## Adenda ao Relatório da Consulta Pública Novo Plano de Pedreira Vale de Mós A

## Participação à consulta pública do “Novo plano de pedreira Vale de Mós A”

Figura 8– Panorâmica do quadrante Oeste da pedreira onde se evidenciam as áreas recuperadas e as áreas em exploração.

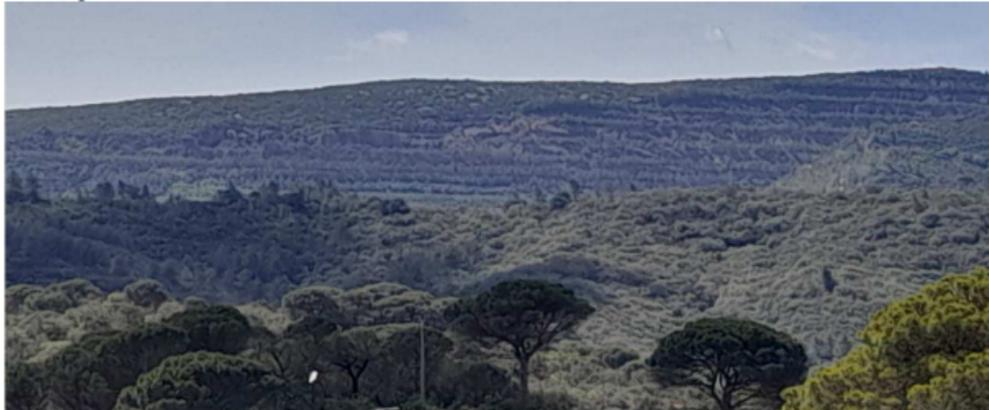
Como se pode ver na foto acima, proveniente do processo EIA, a área considerada recuperada é apenas uma área explorada que mantém a mesma topografia das áreas em exploração, apenas disfarçada com vegetação, o que não tem nada a ver com a situação pré-existente.

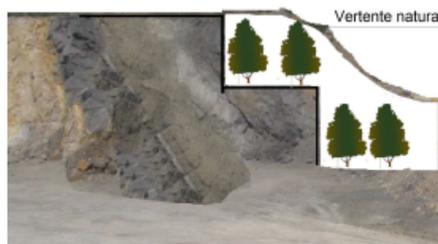
Mesmo de longe (a foto seguinte foi tirada da Estrada Nacional 10, a caminho de Setubal), não dá para esconder.

A paisagem em socalcos pode ser muito bonita, mas não pertence à Serra da Arrábida.

A única hipótese de se obter uma maior aproximação ao natural seria criar uma vertente homotética da original, sem socalcos e respeitando a orientação dos estratos (reduzindo o perigo de derrocadas) e então, sim, proceder à reposição de solos e vegetação, mas desta feita por um coberto vegetal constituído essencialmente por espécies idênticas às vertentes contíguas não exploradas, ou seja, essencialmente espécies rupícolas e saxícolas, mais adaptadas às condições locais e não por plantas que sirvam meramente de “cortina vegetal” .

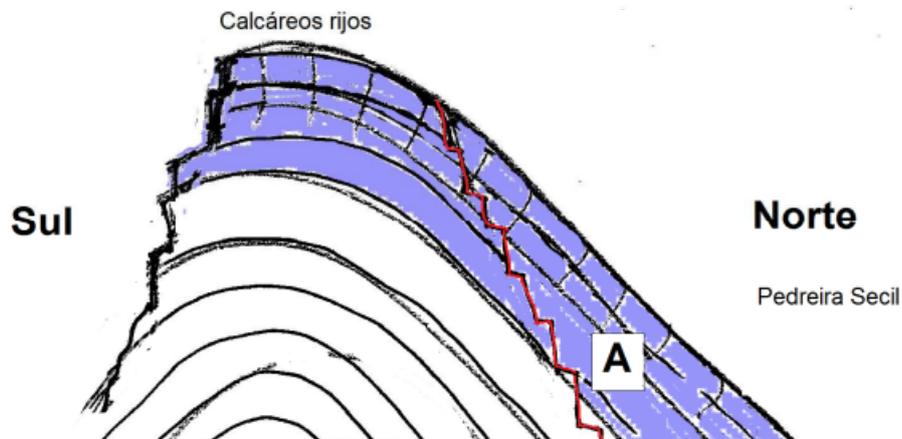
orografia original e não com as superfícies de corte, inclusivé representando muito calcáreo em áreas já exploradas, onde, segundo o EIA, já terá sobrado muito pouco, o que justificaria a necessidade da ampliação para a zona A.

Aliás, o processo, sendo essencialmente mineiro, é muito deficiente em matéria de representação geológica, não incluindo cortes com a real constituição e desenvolvimento dos estratos, apenas alguns cortes esquemáticos, dificultando a apreciação das implicações do projeto nesta matéria.

Segundo a figura anterior e as sondagens realizadas na base da zona A, os calcáreos compactos (a azul na figura) formam a camada superior dos estratos que constituem a Serra e servem de couraça protetora dos estratos inferiores mais brandos.

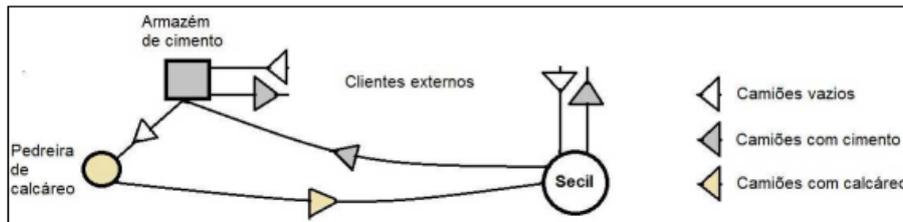
De acordo com a planta de “Levantamento geológico” no fundo da escavação existe um estrato de grês e conglomerados, a cor de rosa na planta.

O levantamento geológico refere-se apenas a “conglomerados”, mas o documento “Estudo geomecânico da ampliação da Pedreira do Outão e retroanálise de alguns fenómenos de instabilidade de taludes” esclarece a pág.3 que estes conglomerados são conhecidos também por “Brecha da Arrábida” localizando-os na base da pedraira, segundo desenho 2 da pág. 4.

Aparentemente, a SECIL tem estado a extrair depósitos de brecha da Arrábida intercaladas entre os estratos de margas e calcáreos.

Apesar de não ser necessária à fabricação do cimento, essas indicações levam a crer que terá estado a ser reduzida a pó, como dano colateral da exploração da pedraira, “Brecha da Arrábida”, uma rocha ornamental rara e muito valorizada no restauro de edifícios históricos da região, relativamente à qual terá sido, inclusivamente, proposta de candidatura como “Rocha como Recurso Patrimonial Global” no âmbito da subcomissão Heritage Stones (Pedras do Património) da UNESCO.

Situação que conviria ser devidamente esclarecida devido à proibição da sua extração.

### 9. Proposta paisagística para o fundo da pedra apresentada no Plano geral de recuperação paisagística:

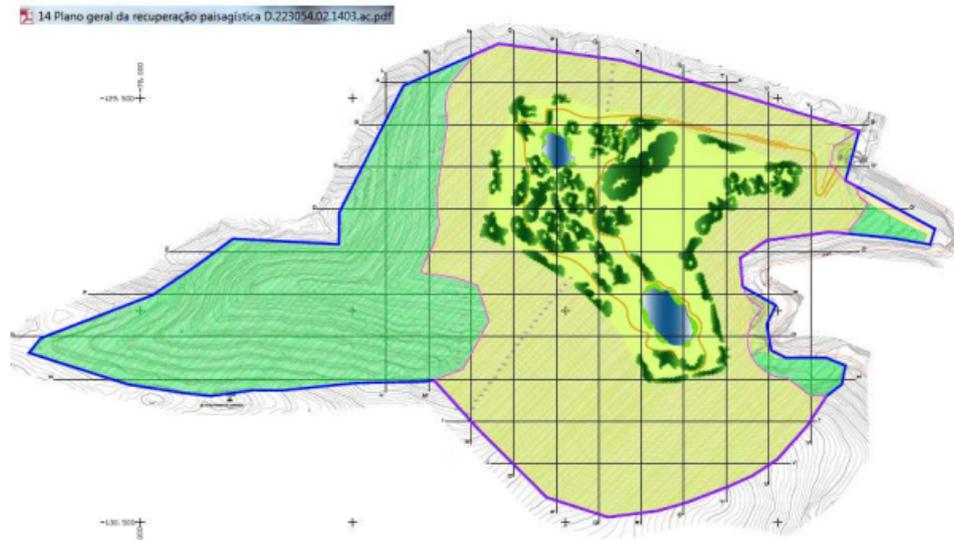
Desculpem, mas a proposta é, no mínimo, ridícula: É o quê? Um parque urbano?

Mais uma vez, o que é que este tipo de “recuperação paisagística” tem a ver com a Serra da Arrábida?

Aliás, esta área será pouco segura, porque vai ficar na base duma extensa vertente artificial formada pelo corte da pedra, a qual terá grande instabilidade, reconhecida pelo estudo geotécnico, como já referido acima.
